工程指示 / 要求簡箋 ENGINEER INSTRUCTIONS(E.I.)

工程指示編號:	EI- 4932	修改版本:	-
	HK- 1245		
工程編號:	J 853	工程名稱:	大窩坪 (延坪道)
收件人:	Maggie Lor / 生統	發件人:	Lai Sik Hung
工程項目:	T7 補訂幕牆單元件玻璃 (J853-SD-CW-4608及 J853-SD-CW-4609)	日期:	27/07/2022

工程名稱 Project Title:	九龍延坪道 (大貨 (T7座))
<b>幕牆玻璃 (玻璃加工图/位置图) 依據EI-4439A補訂</b>	
工程編號 Project No:	<b>J-853</b>

圖號: J853-SD-CW-4608

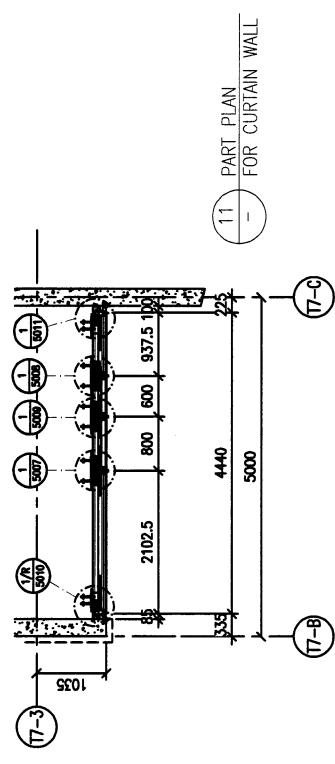
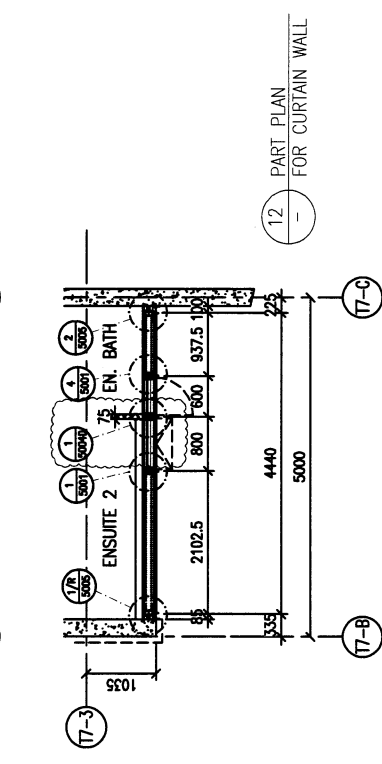
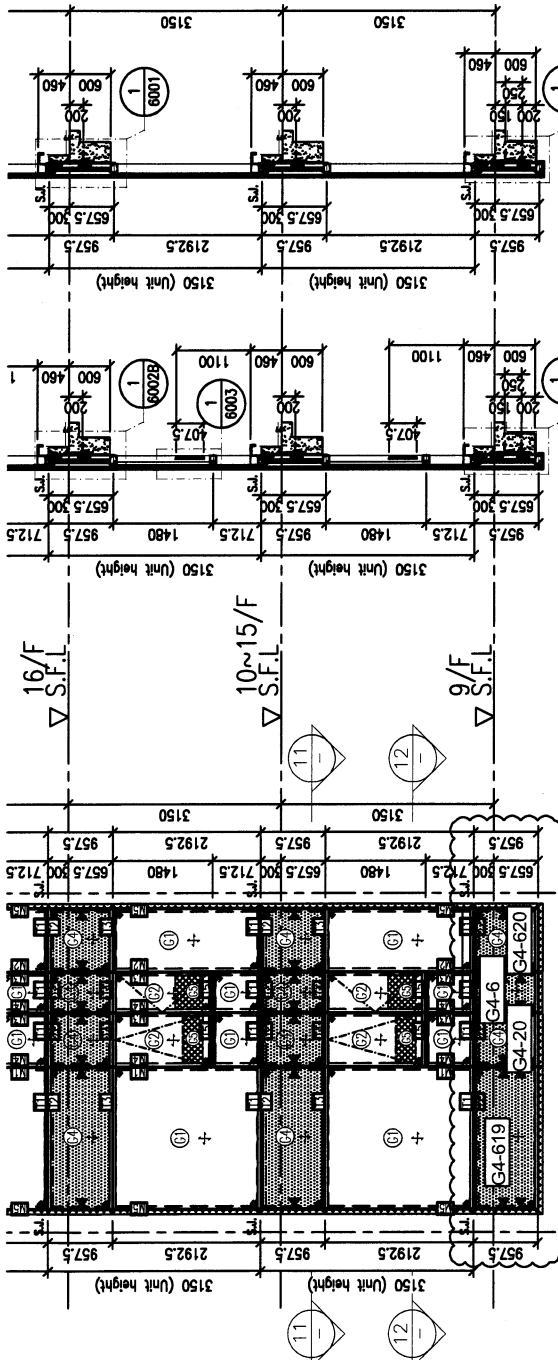
8 PART ELEVATION FOR CURTAIN WALL  
 立面修改增加 依據I-4439A補訂

內容: 因早前新舊版圖紙問題, T7 幕牆需補訂玻璃(J853-SD-CW-4608及J853-SD-CW-4609)  
請按BS-EN 14179-1 : 2016標準做熱浸測試,  
完成生產後送到美而特廠  
(共6塊)
